VKM 14108

Műszaki adatlap R1

FORD 1.8 Di / TDi / TDDi / TDCi motorok

Ellenőrizze a vezérműtengely szíjtárcsát

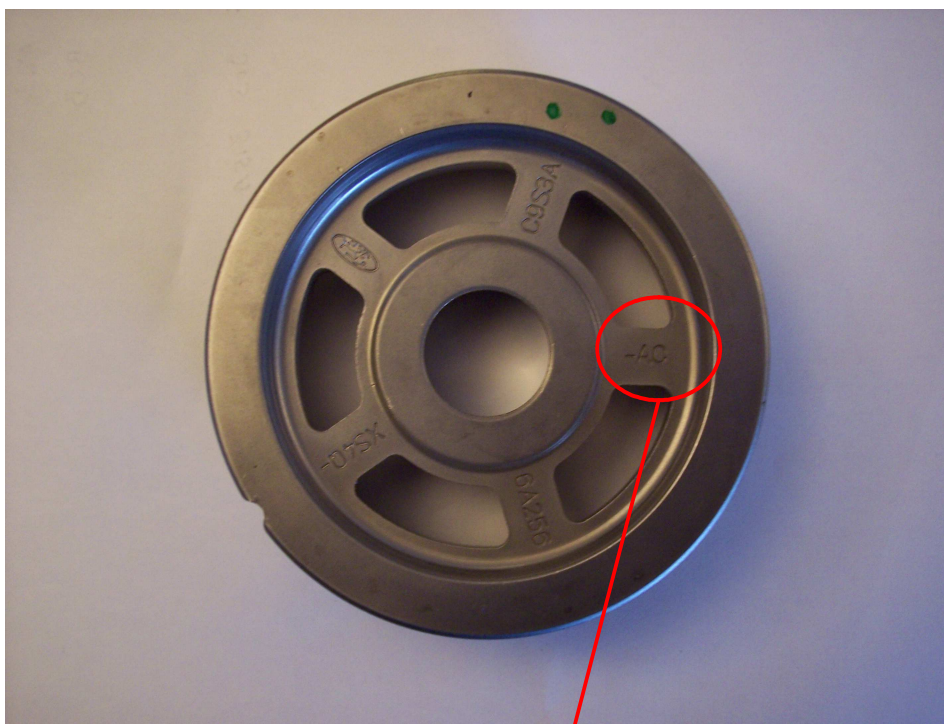
Extension AB must be replaced with **extension AC**

AB végződés esetén a szíjtárcsát **AC** jelölésűre kell cserélni

A régebbi járműmodellek esetében a kézi állítású szíj feszítő automata változatra történő első cseréjekor a VEZÉRMŰTENGELY SZÍJTÁRCSÁT is meg kell vizsgálni, és amennyiben annak jelölése **FORD XS4Q 6A256 AB**, a **FORD XS4Q 6A256 AC** jelölésű alkatrészre kell kicserélni.
